HUB ENERGETICO AGNES ROMAGNA 1&2 UBICATO NEL TRATTO DI MARE ANTISTANTE ALLA COSTA EMILIANO-ROMAGNOLA E NEL COMUNE DI RAVENNA

RELAZIONE SULLA MODIFICA DEL LAYOUT PROGETTUALE

AGNROM_INT-R_MOD-LAY

Agnes S.r.l.

Figura 1: Modifiche effettuate all'ubicazione delle opere comprese nel Parco Romagna 1

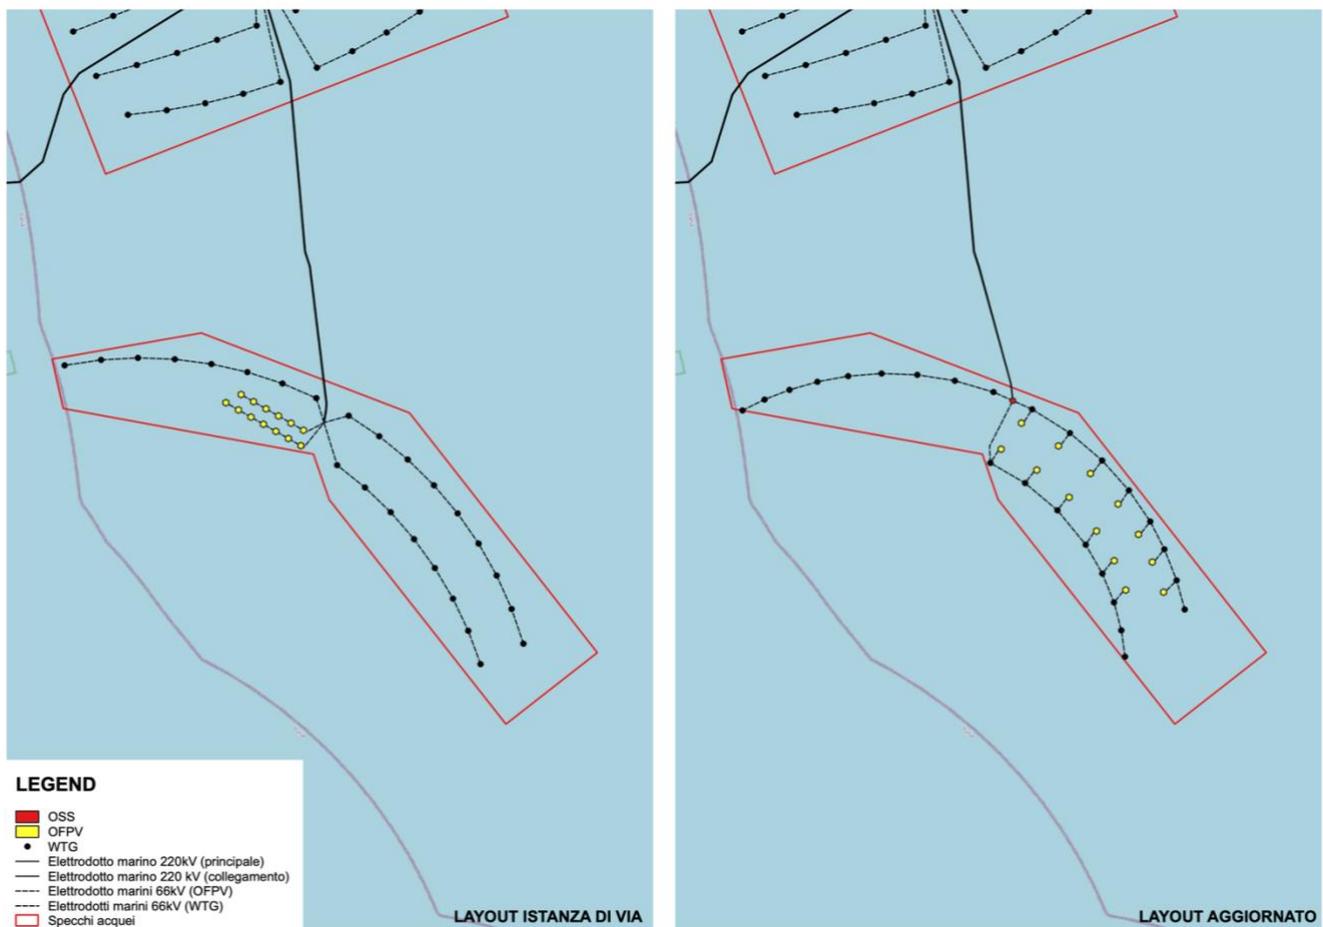
Le modifiche del comparto offshore, come già detto relative solo al parco Romagna 1, sono visualizzate complessivamente in Figura 1 (in ogni caso le modifiche rientrano negli specchi acquei precedentemente indicati in istanza di VIA).

- **Parziale ri-ubicazione degli aerogeneratori**
- **Adozione dell'alternativa progettuale dell'impianto fotovoltaico galleggiante a struttura sopraelevata con soluzione integrata, cioè con piattaforme adiacenti alle turbine eoliche**
- **Spostamento della sottostazione elettrica nella linea macchina dell'arco superiore**
- **Adattamento conseguente dei cavi elettrici da 66 kV di collegamento fra turbine eoliche e piattaforme fotovoltaiche**

Figura 2: Interdistanze tra aerogeneratori del parco Romagna 1

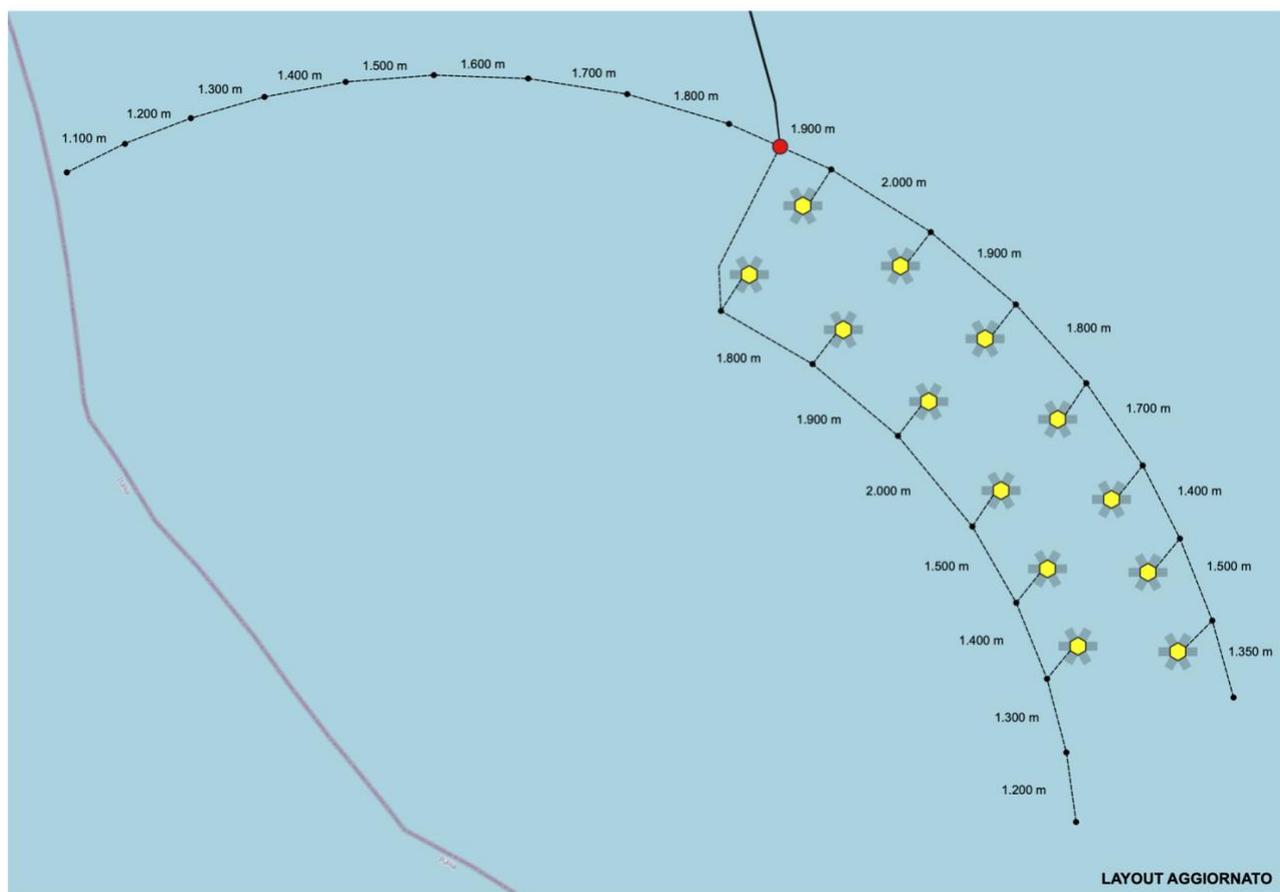
Le interdistanze tra le macchine sono state leggermente modificate. Nel layout proposto in sede di istanza di VIA, gli aerogeneratori nel braccio a sud erano posti in sequenza a 1.600 metri di distanza, mentre quelli nel braccio a nord a 1.650 metri di distanza; i due bracci distavano tra loro circa 2.200 metri. Nel layout attuale invece le turbine hanno tra loro una distanza variabile, visualizzate nella figura sottostante, mentre i due bracci sono stati posti a circa 3.000 metri di distanza fra loro.

Figura 3: Confronto delle distanze fra il progetto Romagna 1 e Rimini

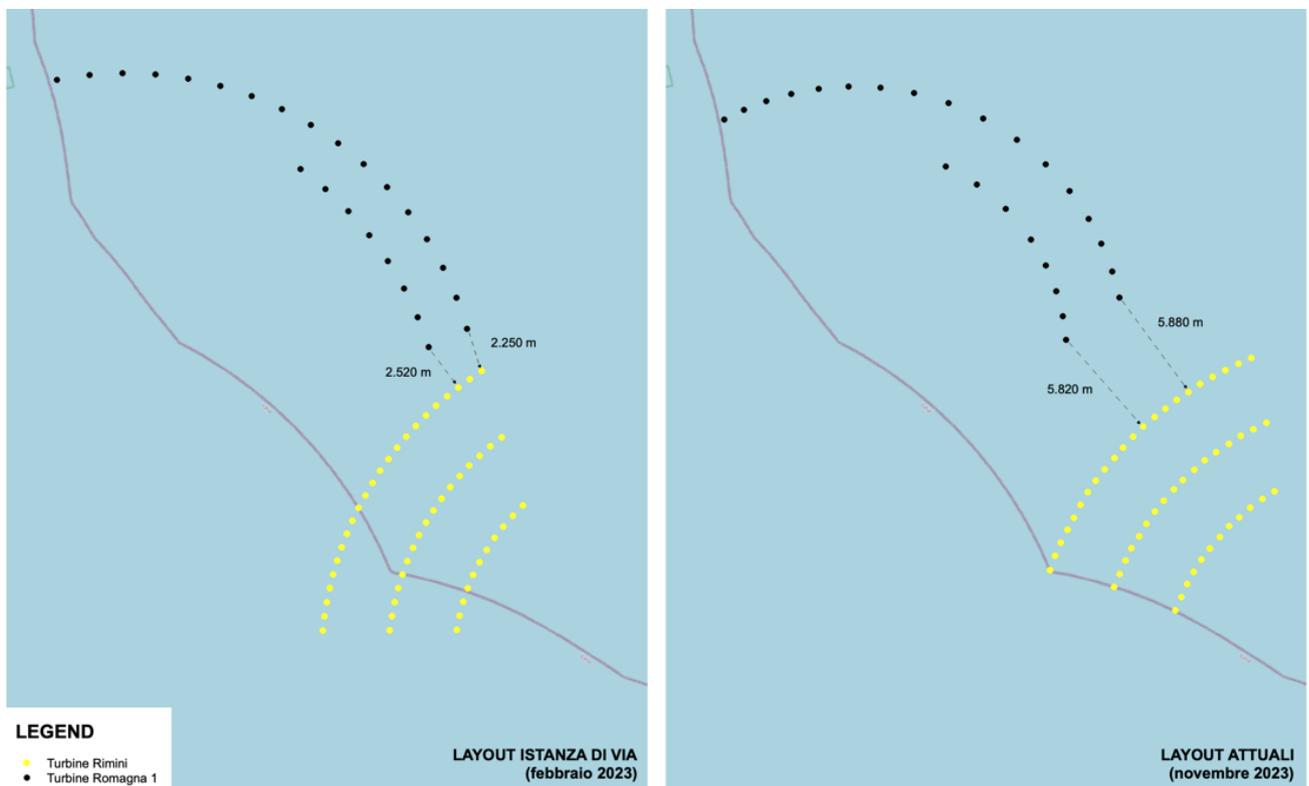
In primo luogo, è stata ridotta la lunghezza dell’arco superiore (passando da 26,4 a 25 km) al fine di aumentare le distanze tra Romagna 1 e il Progetto Rimini, diminuendo gli impatti cumulativi derivanti dalla loro vicinanza.

Le modifiche hanno quindi permesso di allontanare i due impianti fino a ulteriori 3.000 metri circa.

Figura 4: Distanze dal SIC Paguro rispetto ai layout di Romagna 1

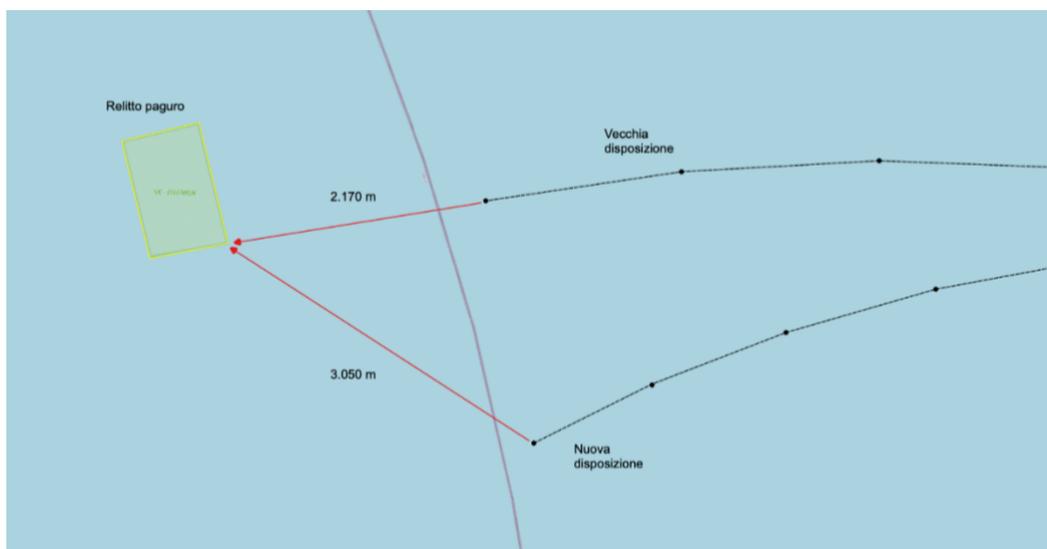
In secondo luogo, la prima turbina a ovest dell'arco superiore di Romagna 1 risulta più distante dal SIC IT4020026 (Relitto Paguro), sito naturalistico di pregio (Figura 4). È stato operato un allontanamento di quasi 1.000 metri al fine di ridurre l'impatto ambientale generato dal parco eolico, specialmente durante la fase di costruzione.

Figura 6: Planimetria del layout aggiornato in seguito alle richieste di integrazioni

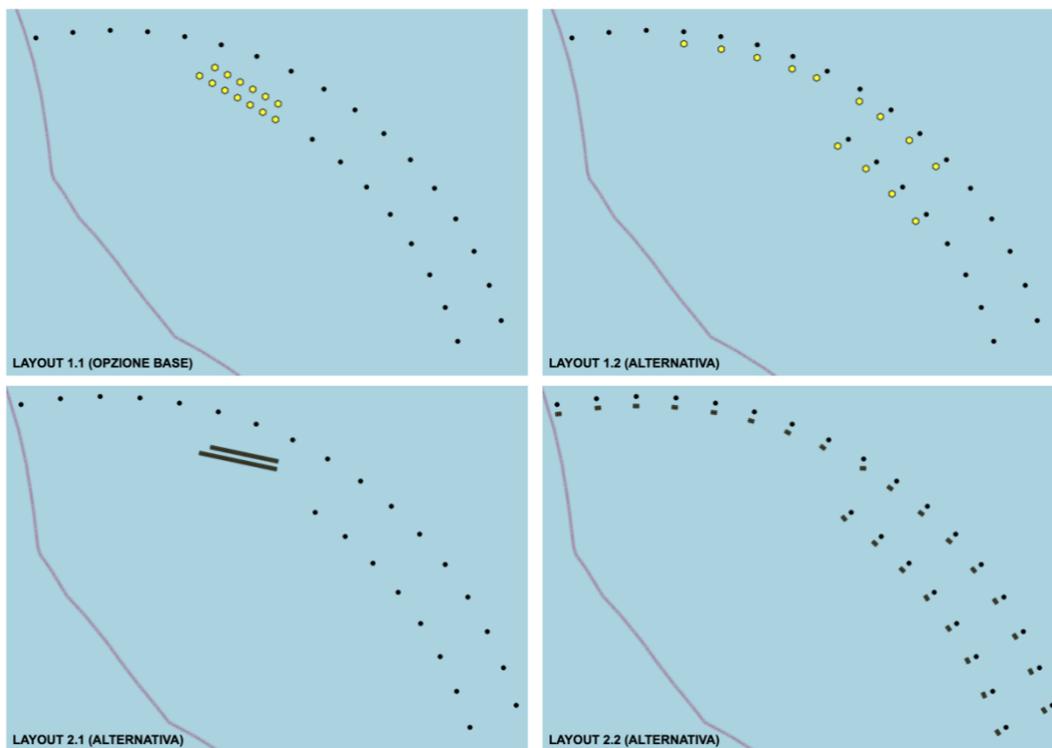
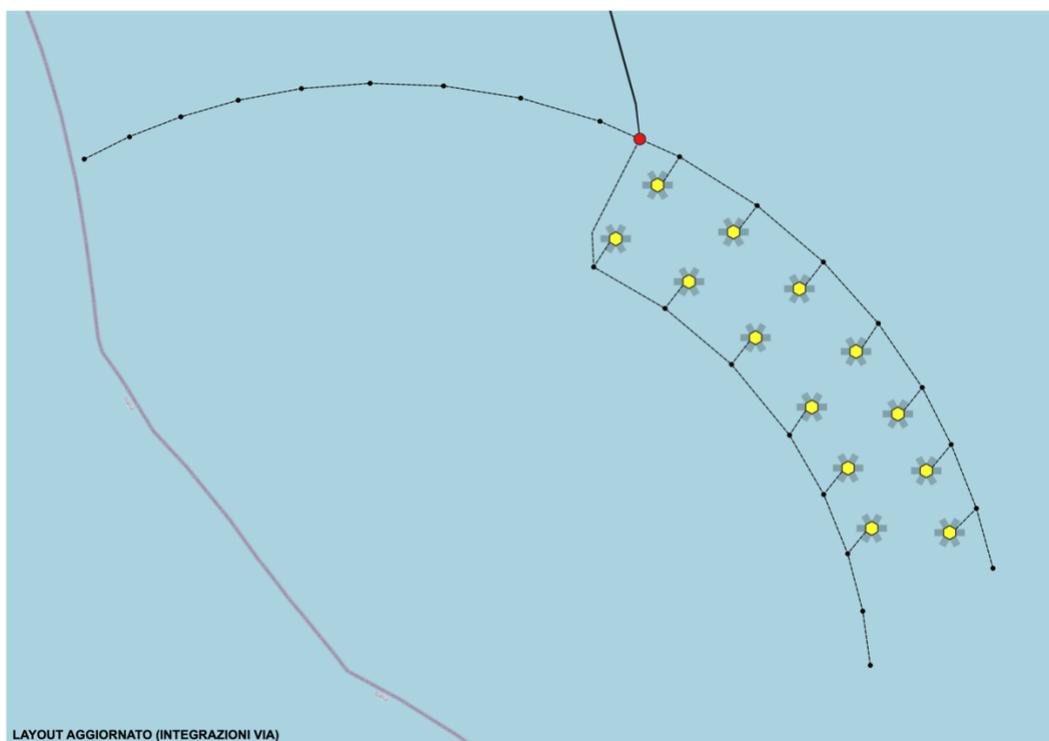
Come mostrato in Figura 5, in sede di istanza di VIA erano stati proposti quattro diversi layout di impianto fotovoltaico galleggiante:

In sede di redazione della documentazione integrativa, **Agnes ha optato per l'alternativa di layout 1.2, basata appunto su piattaforme galleggianti con strutture sopraelevate e interconnesse con le turbine eoliche** (l'effettivo layout presentato come integrazione è visualizzabile in Figura 6).

Come si evince, ognuna delle 13 piattaforme galleggianti è stata integrata ad una turbina del doppio arco del parco Romagna 1.

Figura 7: Parziale spostamento della sottostazione di Romagna 1 in seguito alle modifiche del layout

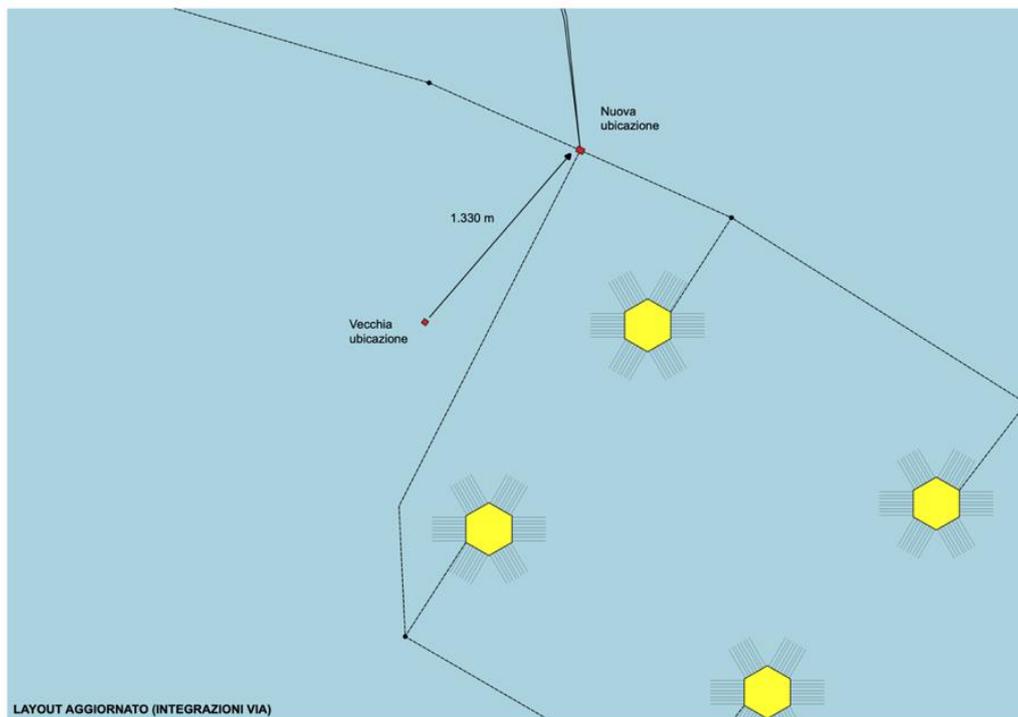
La sottostazione elettrica del parco Romagna 1 ha subito un minimo spostamento a NE di 1.330 metri, apprezzabile in Figura 7.

Questa modifica inserisce la sottostazione lungo l'arco superiore degli aerogeneratori, a differenza della soluzione precedente in cui risultava essere posizionata fra i due archi.

In questo modo è possibile creare una continuità che ha come conseguenza l'ottimizzazione dello spazio marittimo occupato da Romagna 1; in particolare, lo specchio acqueo sotto la parte ovest dell'arco superiore risulterà sgombra di qualsiasi opera.

Figura 8: Corsie principali di attraversamento del parco Romagna 1

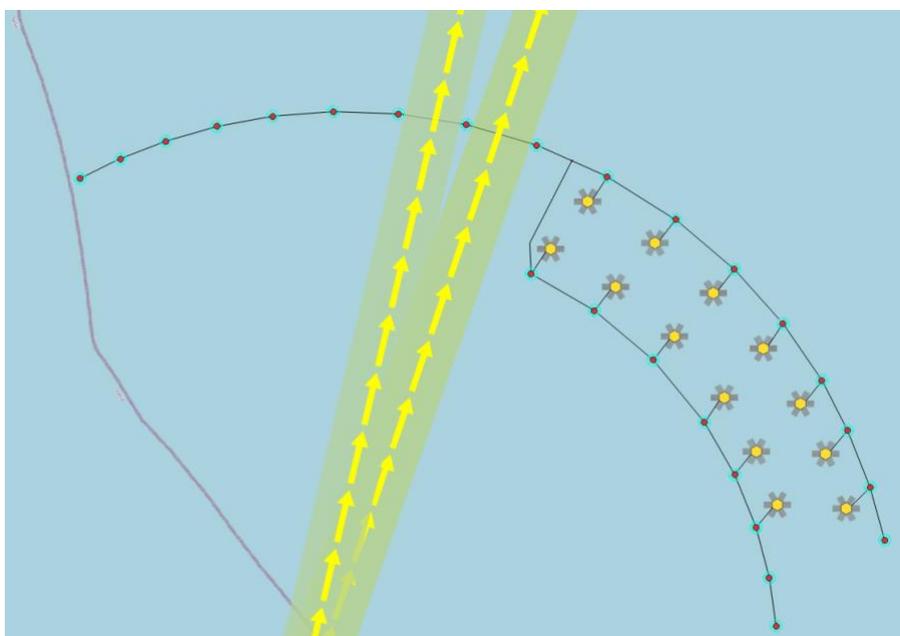
Per concludere l'analisi sui benefici introdotti con il nuovo layout di Romagna 1, è importante considerare l'effetto combinato derivante dalla modifica delle posizioni degli aerogeneratori, dell'impianto solare e della sottostazione. Come precedentemente indicato nelle sezioni precedenti, tali modifiche consentono di lasciare l'intera area sotto l'arco superiore singolo libera per attività di pesca e navigazione. Inoltre, queste modifiche facilitano l'attraversamento del parco Romagna 1. Le distanze tra gli aerogeneratori, soprattutto nella parte centrale del parco, sono state appositamente incrementate, raggiungendo distanze di 1700 e 1880 metri, come illustrato nella Figura 2. Ciò ha creato due vere e proprie corsie di attraversamento senza ostacoli alla navigazione.

Figura 9: Area Agnes Ravenna Porto, planimetria di progetto di dettaglio revisionata.

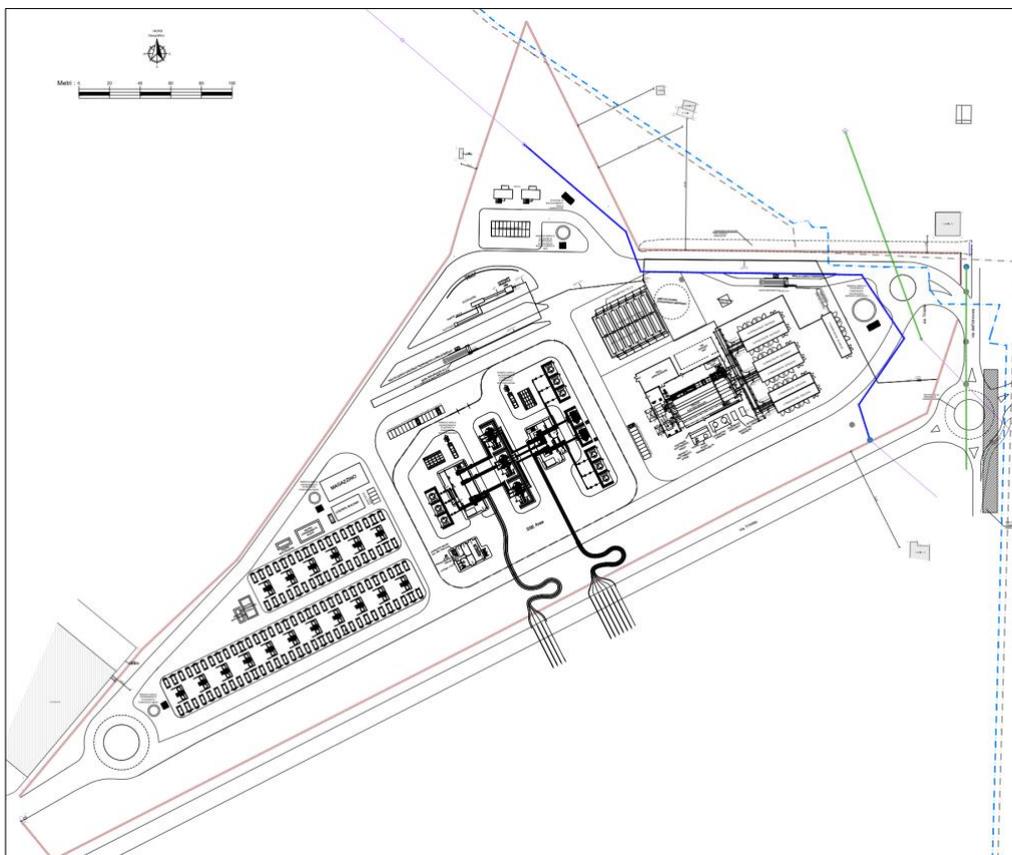
Le modifiche apportate al layout dell'Hub energetico sono visibili nell'elaborato grafico revisionato AGNROM_EP-D_PLA-ARP-TECH_REV01: "Planimetria tecnica area Agnes Ravenna Porto"

La modifica effettuata riguarda la connessione dell'area Agnes Ravenna Porto con la viabilità esistente sul lato est. Nel dettaglio si provvede all'adeguamento dell'intersezione tra via Trieste e via dell'Idrovora mediante rotatoria. La rotatoria, già inserita all'interno del Regolamento Urbanistico Edilizio di Ravenna, costituisce riscontro alle richieste di Integrazione formulate dalla Regione Emilia-Romagna in accoglimento alle osservazioni avanzate dal Comune di Ravenna stesso.

Oltre alla realizzazione della rotatoria si prevede l'adeguamento della carreggiata di via dell'idrovora dalla nuova rotatoria di via Trieste fino ad una seconda rotatoria da realizzarsi all'interno dell'area di progetto. L'intervento consente migliorare le attuali condizioni di sicurezza nell'esecuzione delle manovre di svolta e di immissione tra le due strade, attualmente fonte di pericolo per gli automobilisti.

Figura 13: AGNROM_EP-D_PLA-ARP-TECH_REV01 “Planimetria tecnica area Agnes Ravenna Porto”, area impianto idrogeno

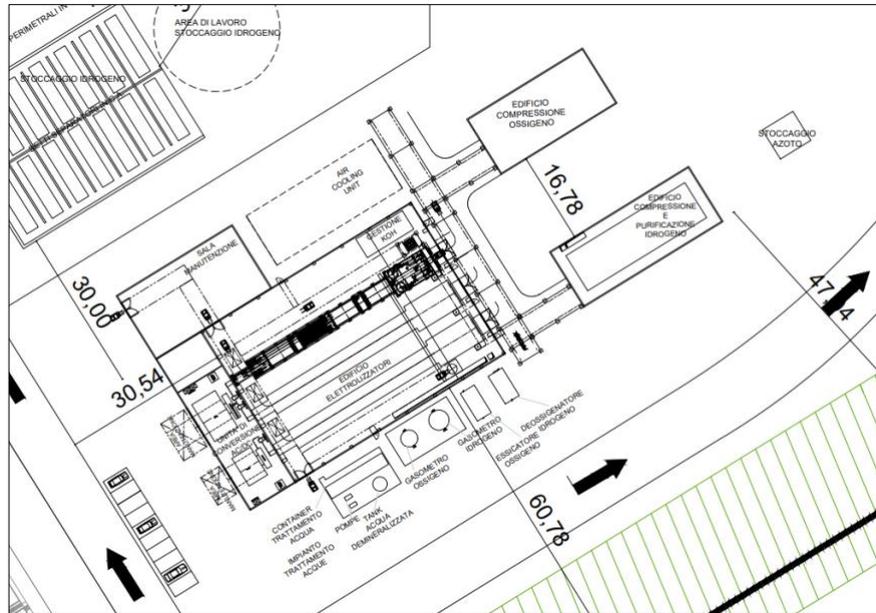
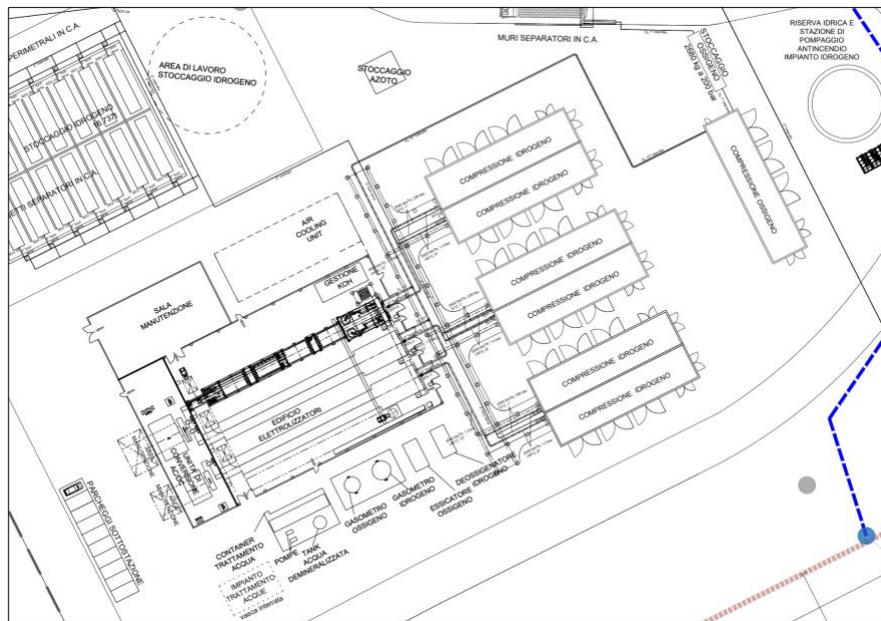
A seguito di considerazioni di maggior dettaglio effettuate in sede di presentazione di scheda tecnica ai sensi della legge regionale 30 maggio 2016, n. 9 Regione Emilia-Romagna in ottemperanza agli adempimenti normativi richiesti per stabilimenti di soglia inferiore ai sensi del D.lgs 105/2015, si sono sostituiti i due compressori idrogeno a 6/8 stadi ciascuno previsti in sede di VIA con sei compressori, da 3 stadi ciascuno che si divideranno la portata dell'idrogeno in ingresso.

La scelta di utilizzare sei compressori con capacità nominale a 2000 Nm³/h, oltre ad essere dettata da quanto effettivamente il mercato propone, risiede nel fatto di poter lavorare in maniera più efficace a carico parziale e con un range più ampio di portate. Inoltre, in caso di fault o di manutenzioni da dover effettuare, non sarà necessario interrompere tutta la produzione ed anche i costi di sostituzione in caso di rottura riguarderanno solo un componente più economico invece che di uno molto più grande.

La modifica del sistema di compressione comporta necessariamente una modifica di layout dell'impianto prevedendo sei edifici, uno per ciascun sistema di compressione. Il posizionamento in pianta dei sistemi è dettato oltre che dal rispetto da distanze minime per l'alloggiamento dei compressori stessi all'interno dei fabbricati, anche da esigenze di sicurezza antincendio. Allo stesso modo si è proceduto a modificare l'edificio di alloggiamento del sistema di compressione dell'ossigeno si è proceduto inoltre a dettagliare la planimetria inserendo il tracciato delle tubazioni di idrogeno ed ossigeno comprensive di informazioni di dettaglio quali portata, pressione, temperatura e dimensione.
